JRR-3 設工認（その 1 2）に係る仕様の見直しについて

令和 2 年 5 月 12 日
日本原子力研究開発機構
原子力科学研究所

【R2. 3. 18 ヒアリングコメント】

参考図 (その1) 既設配管と水位の関係図

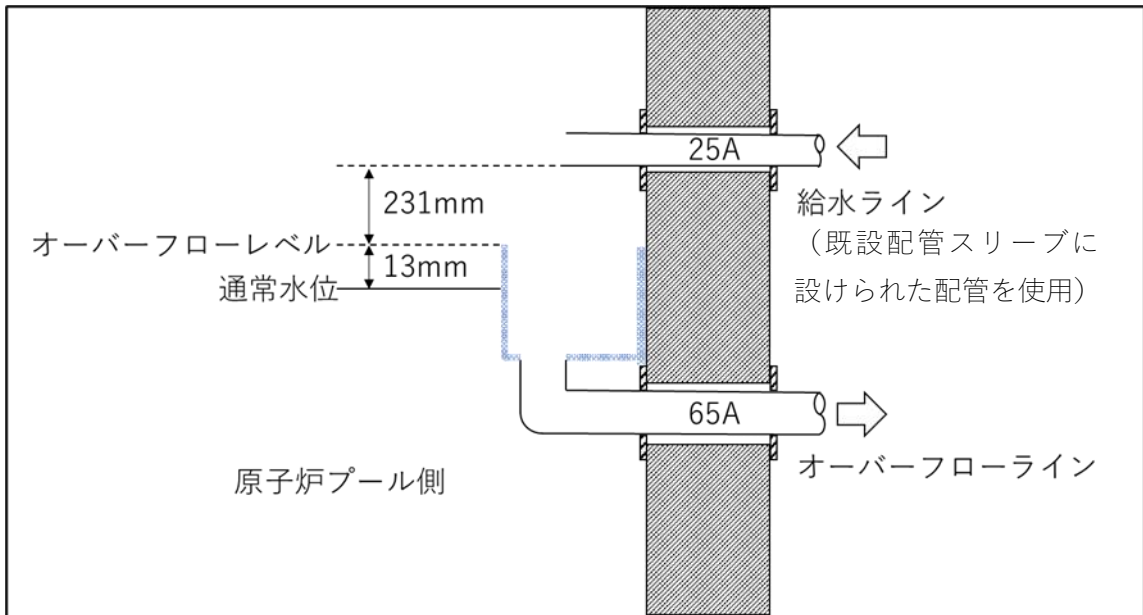
原子炉プール既設配管へのフレキシブルホース繋ぎこみの影響について示すこと。

- ※4：燃料使用量と燃料タンク容量から連続運転可能時間が6時間以上であることを確認できるものを用いる。
- ※5：管理の詳細な手順等は別途保安規定等下部要領に定め、消防法等他法令に基づき適切に管理する。
- ※6：メーカ仕様によるものとし、完成品として「消防用ホースの技術上の規格を定める省令」で定める平ホースの基準を満足するものであって、使用材料の特性を踏まえうえで、使用時において十分な強度が確保できるものを使用する。
- ※7：フレキシブルホースは原子炉建家内のステージ架台に固定し、固定具としては伸縮性を有するゴム製ベルト等、ホースの変位に追従しフレキシブルホースの特性を損なわないものを用いる。
- ※8：原子炉プールとの取り合いについては、原子炉プールのオーバーフローレベルより上位に設けられた既設配管へ接続する（位置関係を参考図に示す）。既設配管への接続は、既設配管に設けられた閉止フランジを取り外し、フレキシブルホースを繋ぎこむ。
- ※9：30m×3本、20m×1本に分けて保管場所にて保管する。
